## **LICITACIÓN PÚBLICA N° 16/ 17**

Obra: “**CONSTRUCCIÓN CENTRO DE SALUD SAN MARTIN**”.

### **CIRCULAR N° 2**

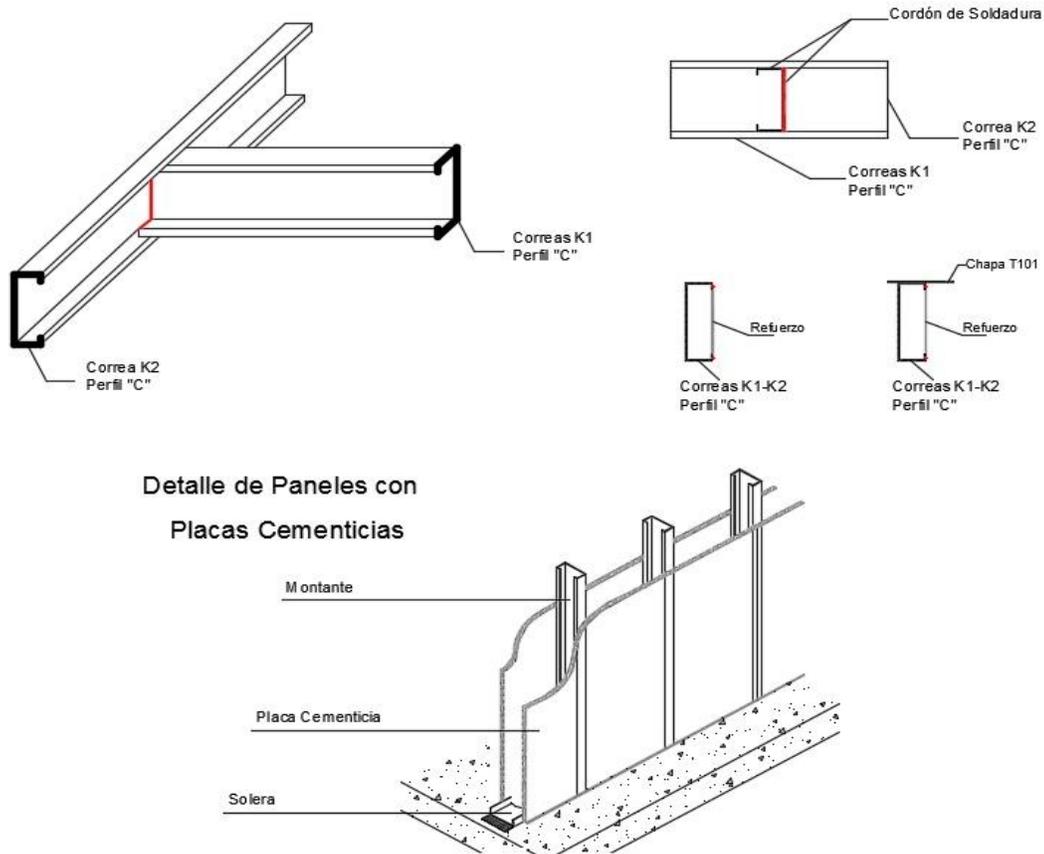
En las observaciones de planilla de locales dice "Acceso a centro de salud se realizará una estructura metálica revestida con placa cementicia" ¿Cuál es el detalle de dicha estructura (Dimensiones, secciones, etc)?

**RESPUESTA N° 6: Ver detalle**

**V1** VENTANAL- PAÑO FIJO Y VENTANA corrediza

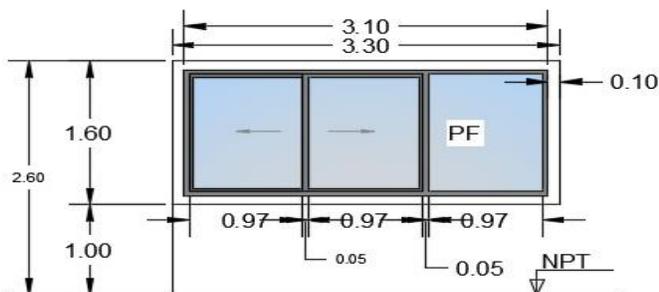
En Plano de Carpintería, V1 dice: Paño fijo inferior dos chapas de aluminio de 2 mm de espesor interior con poliuretano inyectado de alta densidad de 16mm 150kg/m<sup>2</sup>.

¿Se debe realizar según esta descripción? ¿Se puede adjuntar detalle de la misma y fachada principal, ya que en sala de espera es donde se encuentran las V1

**Referirse a detalle de carpintería adjunto**

- **VENTANA DE ALUMINIO 3 paños 1 fijo 2 corredizos**
- Aluminio Linea Redonda
- Marcos y Hojas de Aluminio Anodizado.
- Herrajes y colocación según especificaciones de fabricación.
- Vidrio: doble, laminado de seguridad 3mm + 3mm.
